規格變更通知

Ø22 TW 系列、Ø25 TWS 系列 按鎖定旋轉復歸型按鈕開關

識別標示

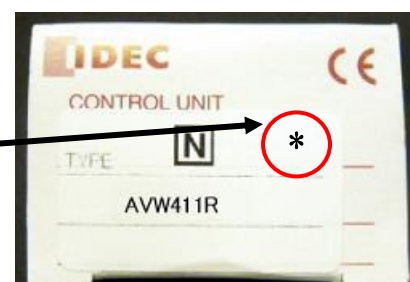
在變更後的製品的個裝盒上將標示「*」作為辨識用符號。

個裝盒上標示「*」
